DELIBERAZIONE DELLA GIUNTA REGIONALE 7 agosto 2024, n. 1140

Progetto esecutivo per la soppressione dei passaggi a livello sulla linea ferroviaria San Severo - Peschici Calenella, progressive km. 21+973 e km. 23+111 della tratta Apricena - San Nicandro Garganico. AUTORIZZAZIONE PAESAGGISTICA ex art. 146 D.Lgs. 42/2004 e art. 90 NTA del PPTR, in deroga ex art. 95.

PARERE TECNICO

Confronto tra le soluzioni adottate in Progetto definitivo e Progetto esecutivo alla progressiva 21+973

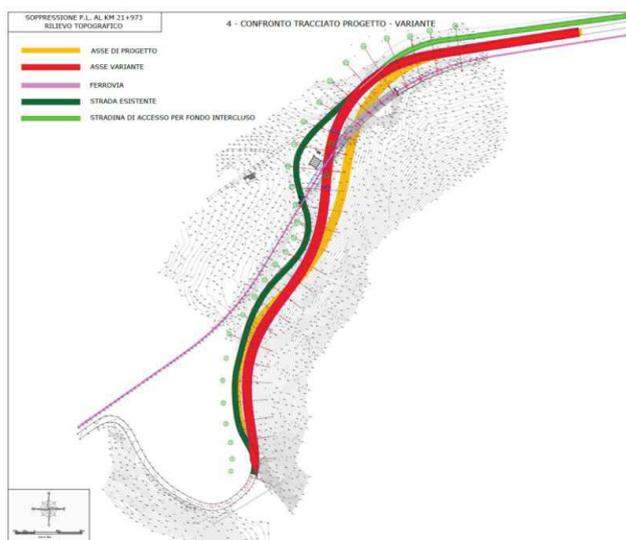
Con specifico riferimento alla **Soluzione alla progressiva 21+973**, rispetto alla soluzione prospettata nel Progetto Definitivo, per la quale con Deliberazione di Giunta Regionale n. 992 del 23.06.2021 è stata rilasciata l'Autorizzazione Paesaggistica ai sensi dell'art. 146 del D.Lgs. 42/2004 e dell'art. 90 delle NTA del PPTR, in deroga ai sensi dell'art. 95, a seguito dell'espletamento della procedura di gara per la progettazione esecutiva e l'esecuzione dei lavori, il proponente ha verificato difficoltà esecutive in relazione:

- *“alla realizzazione del tratto di galleria artificiale di lunghezza pari a 85 m, necessario per consentire lo “scavalco” dell'esistente linea ferroviaria, con particolare riguardo alle fondazioni delle nuove opere, che*

risultano parzialmente interferenti con la posizione dell'attuale binario ferroviario, nonché alla necessità di interventi/spostamenti di manufatti aerei della linea ferroviaria stessa;

- *alla presenza, nel 1° tratto della variante stradale (immediatamente a valle dell'attraversamento del fosso "il Canalone"), di una significativa interferenza tra il tracciato della S.S.89 ed il nuovo tracciato in variante. Nel suddetto tratto, per lunghezza di oltre 100 m, il nuovo tracciato è disposto in asse al precedente, con variazioni di quote anche superiori al metro e con sezione stradale "a mezza costa"; quanto sopra non consentirebbe il transito degli automezzi, restando, in relazione alla presenza in sinistra del fosso "Canalone", problematico il posizionamento di una bretella stradale provvisoria;*

- *alla sezione tipologica scelta per il tratto di variante stradale provvisoria posta a valle dell'attuale attraversamento ferroviario, di lunghezza di oltre 200 m (da utilizzarsi a fine lavori per l'accesso ad un fondo intercluso) ed avente sezione di larghezza complessiva di 5,0 m (senza banchine laterali), con presenza di curve e di tratti con rilevati di altezza superiore a 3,0 m che, stante le ridotte larghezze delle corsie (2,50 m) e le non brevi tempistiche realizzative dei lavori principali, potrebbe essere non sufficiente a garantire con sicurezza il transito degli automezzi, in particolare con riferimento al "traffico pesante";"*

Il proponente, pertanto, ha adottato una nuova soluzione, prevedendo, nel rispetto degli ingombri planimetrici previsti per le aree di esproprio, lo "scavalco" della linea ferroviaria mediante un ponte in acciaio, con spalle ubicate esternamente ed in posizione non interferente con la linea ferroviaria stessa, mantenendo per il tracciato stradale il rispetto delle caratteristiche tecniche di progetto in termini di tipologia stradale e connessa velocità di progetto.

Viste le motivazioni addotte dal proponente, in particolare per la modifica della soluzione dell'interferenza alla progressiva 21+973, si ritiene di poter condividere quanto affermato in relazione all'analisi delle alternative localizzative e/o progettuali.

3.2 – REALIZZAZIONE DELL' "ARREDO" DELLA ROTATORIA E DELL' AREA PARCHEGGIO

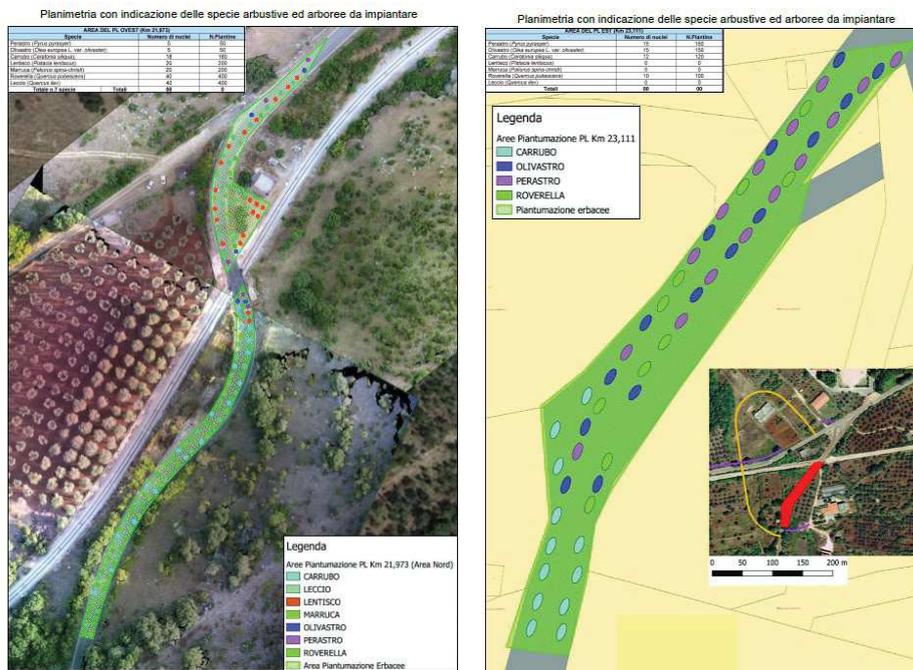
Per migliorare l'inserimento ambientale e paesaggistico delle opere, oltre agli elementi di arredo urbano (illuminazione, panchine, pensiline ecc...), si è previsto l'impianto di alberature con funzione di ombreggiatura della specie Ceratonia Siliqua (Carrubo), albero sempre verde, elegante ed autoctono. Oltre alle suddette alberature, a perimetrazione delle aree (anche a completamento del sistema di schermatura dai "rumori"), saranno impiantate "barriere verdi" realizzate con arbusti di Pistacia. Per il prato si adopererà lo stesso miscuglio di idrosemina delle scarpate del rilevato.
